B i j l a g e 5 :  
W a t e r a d v i e s

Ons kenmerk: WFN1513957  
Tel: 058-292 2135 / A.J. van Strien

Onderwerp:  
Wateradvies nieuwbouw dierenartsenpraktijk te Drogeham

*Figuur 1, overzicht plangebied*

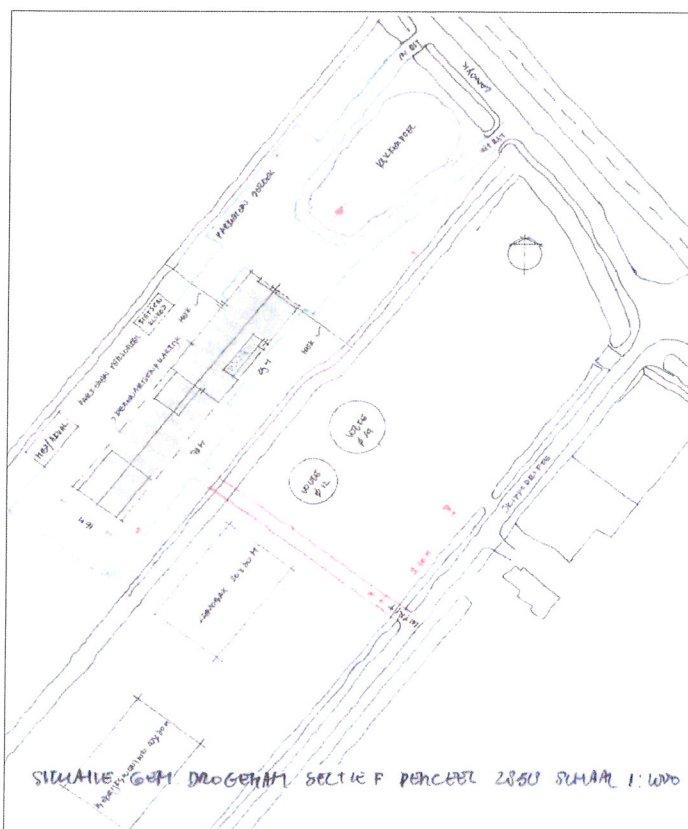
Het verhard oppervlak neemt door de realisatie van het plan toe met 3700 m<sup>2</sup>. Om overlast te voorkomen is het nodig dat de initiatiefnemer de toename aan verhard oppervlak compenseert in hetzelfde peilgebied. Op grond van de hoogte- en bodemkaart lijkt het plangebied geschikt voor infiltratie. Infiltratie kan rechtstreeks of indirect via een infiltratievoorziening zoals een wadi, infiltratiekom of grindkoffer. Om voldoende opvangcapaciteit te realiseren, rekent Wetterskip Fryslân met een maatgevende bui van 50 mm. Voor een toename van verharding van 3700 m<sup>2</sup> is een opvangcapaciteit nodig van minimaal 185 m<sup>3</sup>.

De initiatiefnemer heeft aangegeven de compensatie uit te voeren door middel van de aanleg van een kikkerpoel met een geschatte oppervlakte van circa 560 m<sup>2</sup>. Bij deze oppervlakte en met een minimale overdiepte van 0,35 m ten opzichte van de droog-weer-situatie voldoet het plan aan de compensatienorm. Al het hemelwater van verhard oppervlak dient u hierbij zoveel mogelijk op te vangen en af te voeren richting de kikkerpoel. Eventueel kan de kikkerpoel voorzien worden van een overloop naar het bestaande watersysteem. Deze overloop dient hierbij zodanig geplaatst te worden dat de eerder genoemde overdiepte gegarandeerd blijft.
